# Technical News

**SAILOR**

NUMMER 1

SEPTEMBER 1993

**T2130 UPDATE**

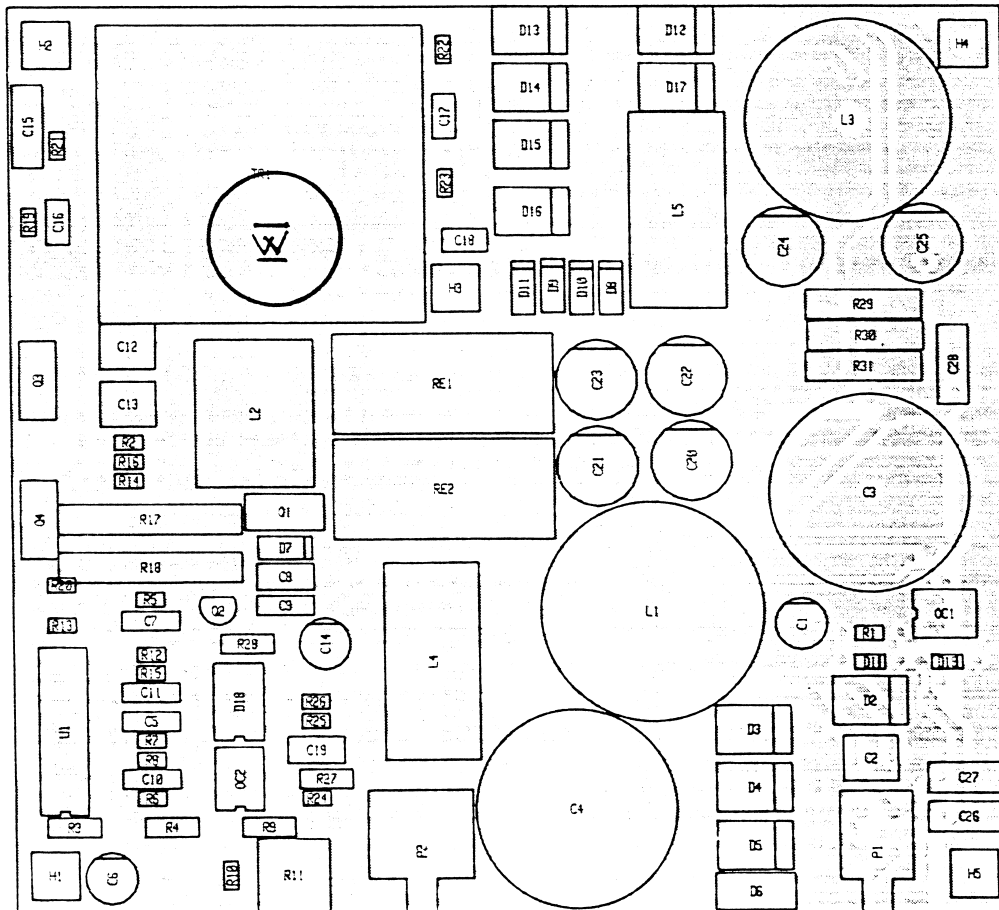
The update of the T2130 depends of the software installed and the PCB versions. The schedule below has the necessary informations.

If the connection board 625646 contains 4 terminal blocks with the writing ST1, ST2, ST3 and ST7, it is version G, and therefore it is only the software at the processor module which must be changed.

Present version of T2130		Necessary changes of T2130		Ordering information	
SOFTWARE EPROM U01-3	CONNECTION BOARD SP.625646	CONNECTION BOARD SP.625646	SOFTWARE EPROM U01-3	KIT DESCRIPTION	S.P. RADIO PART NUMBER
1083-1083E	Versions A,B,C,D,E & F	Change to version G or higher	Change to version P or higher	Remote control update KIT "1A" for T2130	726665
1083G-1083O	Versions G or higher	No change		EPROM U01-3 with software 1083P or higher	726103
